Oplegnotitie Watertoets Kreekrijk, Zaanstad

Onderwerp: Oplegnotitie watertoets Kreekrijk, correctie 25-02-2020

Datum: 18-11-2021

Watertoets Kreekrijk

Schets oorspronkelijke tekening

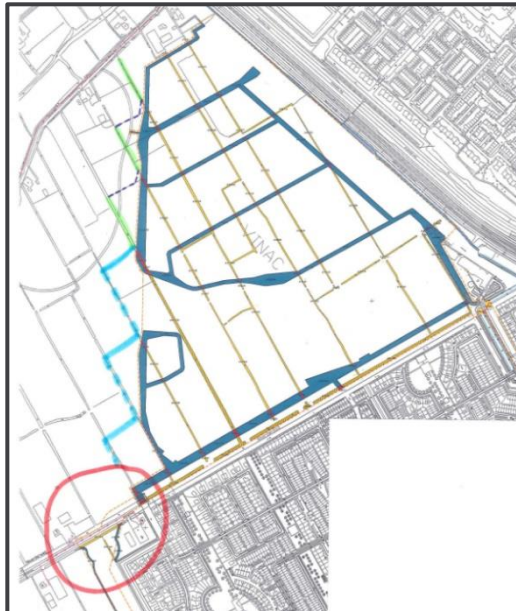
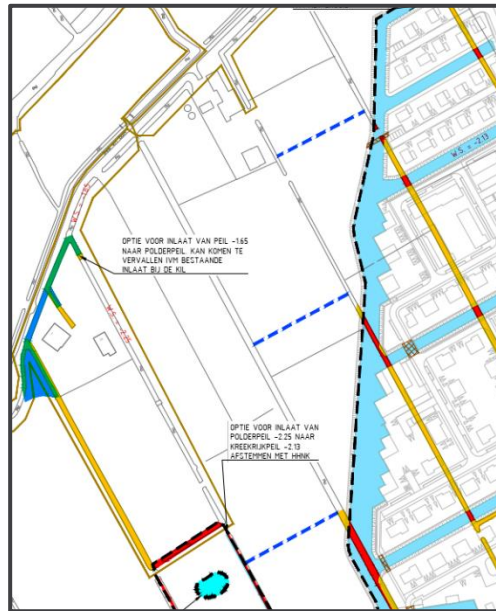
3.2 Aanpassingen watersysteem in peil NAP -2,25/-2,35 m op terrein derden

Vanuit de watertoets is er een nader uit te werken voorstel gedaan voor de inrichting van het watersysteem binnen het polderpeil NAP -2,25/-2,35 m.

In het voorstel 2021 (zie tekening wateranalyse d.d. 11-10-2021) is het volgende opgenomen: op de locatie van de blauwe stippellijnen worden verbindingswatergangen gegraven. Hierbij dient er rekening mee te worden gehouden dat er evt. dam(men) met duiker(s) noodzakelijk zijn. Uitgangspunt is dat er geen doodlopende watergangen gerealiseerd worden.

Oppervlaktekaart water

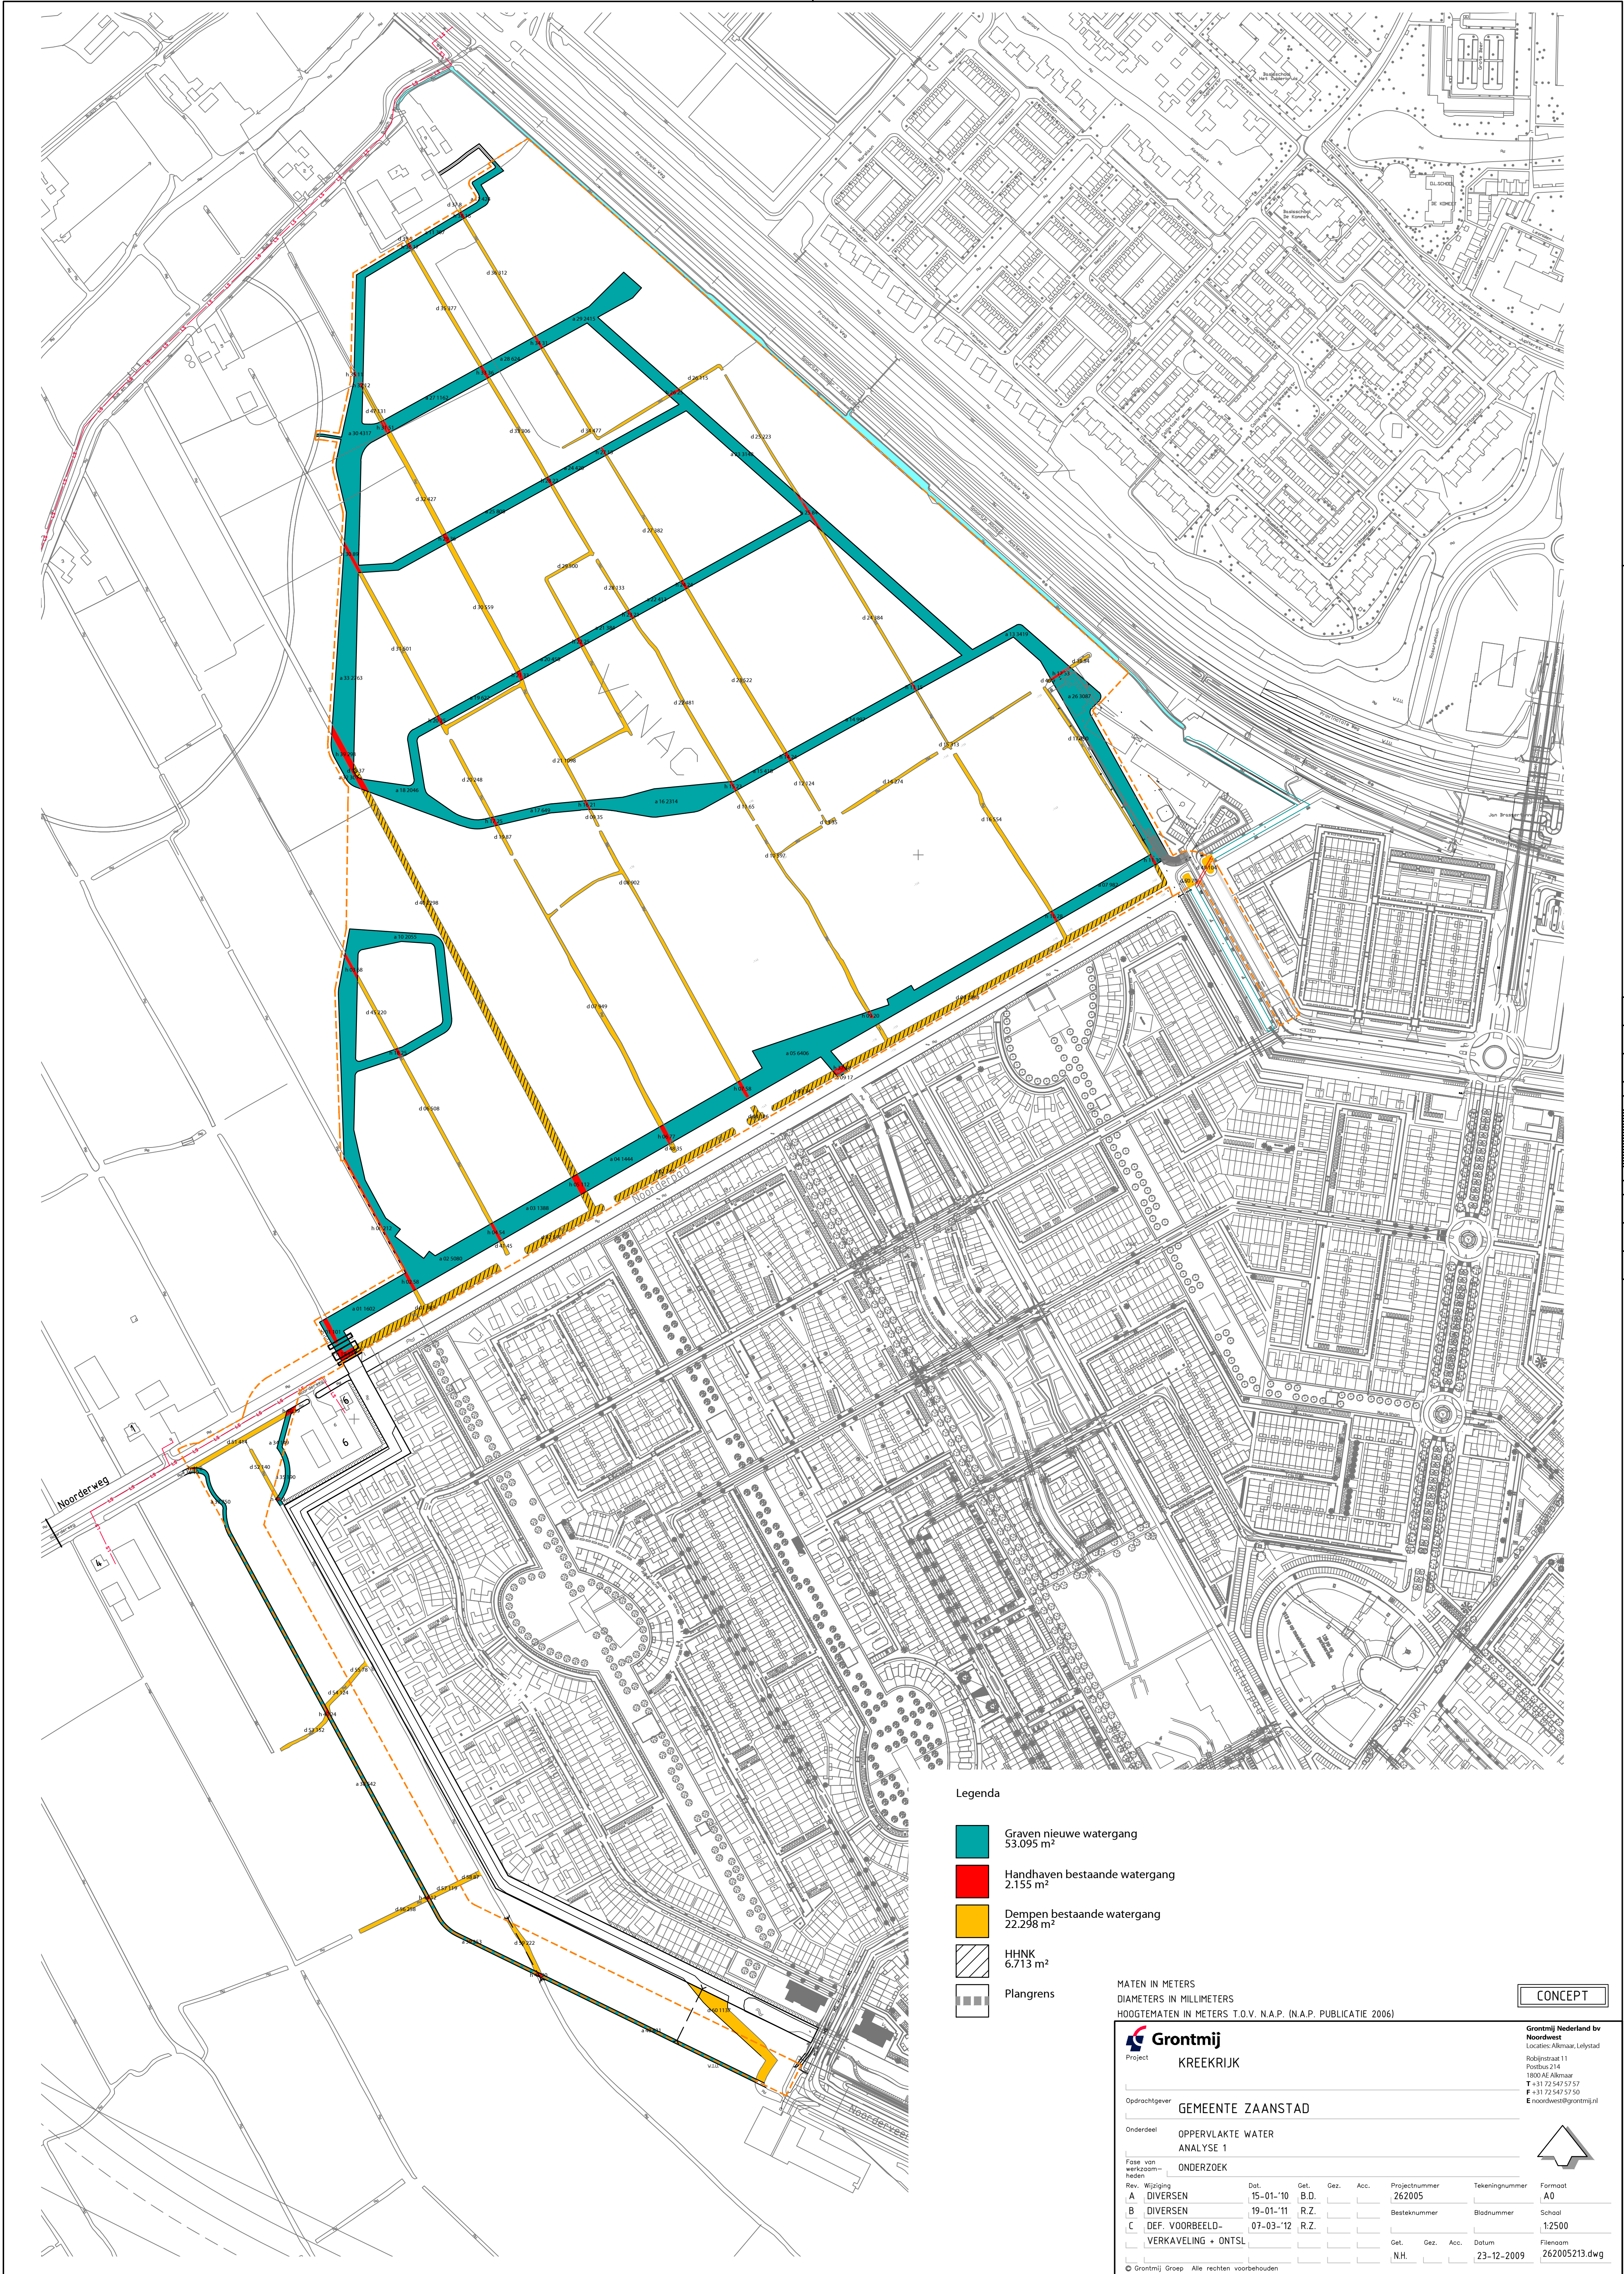
N.B.: Tabel 3.1 komt niet geheel overeen met de getallen die opgenomen zijn in bijlage 1. De nieuwe sloot ten zuiden van de ontsluitingsweg is namelijk niet meegerekend, omdat deze op een ander peil komt (oppervlakte circa 2.286 m²). Hetzelfde geldt voor de maatregelen die aangegeven zijn in bijlage 4.
